Autorité environnementale

Avis délibéré de l'Autorité environnementale sur l'interconnexion électrique France Angleterre n°2 (IFA2) à courant continu entre le poste de Tourbe (14) et celui de Chilling (GB)

n°Ae :2015-102

Figure 8 : Calendriers biologiques à prendre en compte (source : étude d'incidences Natura 2000)

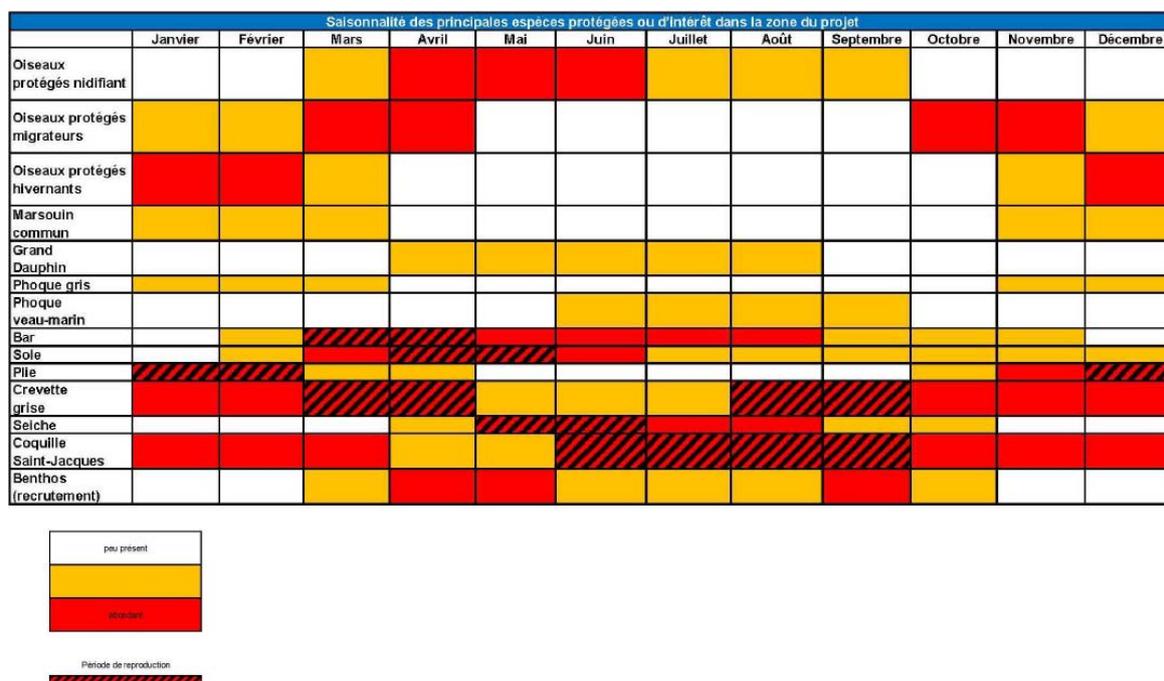
A titre d'exemple, une partie des mesures d'évitement proposées consiste à éviter les périodes de sensibilité des différentes espèces. Si l'Ae considère en général que ce type de mesures d'évitement est à favoriser, le dossier y fait référence de manière quasi-systématique, sans pour autant que soit clairement défini et arrêté un calendrier précis des travaux sur les différents secteurs. Elle note également qu'il n'est pas techniquement possible que le maître d'ouvrage puisse éviter l'intégralité des périodes de sensibilité des différentes espèces lors de la définition de ce calendrier, ces périodes se répartissant sur l'intégralité de l'année.

L'Ae recommande de reprendre l'évaluation des incidences Natura 2000 en mer en se basant sur un choix fait par le maître d'ouvrage sur l'utilisation ou non de techniques de préparation de l'ensouillage (*pré-sweeping, jetting*) et sur le calendrier des travaux retenu, et d'en déduire une nouvelle analyse des incidences qui prenne en compte le fait qu'il n'est pas possible d'éviter l'ensemble des impacts.

- **considérant systématiquement les scénarios réalistes (restant viables sur le plan technico-économique) les plus défavorables,**
- **fondant sur ces scénarios l'analyse des impacts et la détermination des mesures d'évitement, de réduction ou de compensation de ces impacts.**
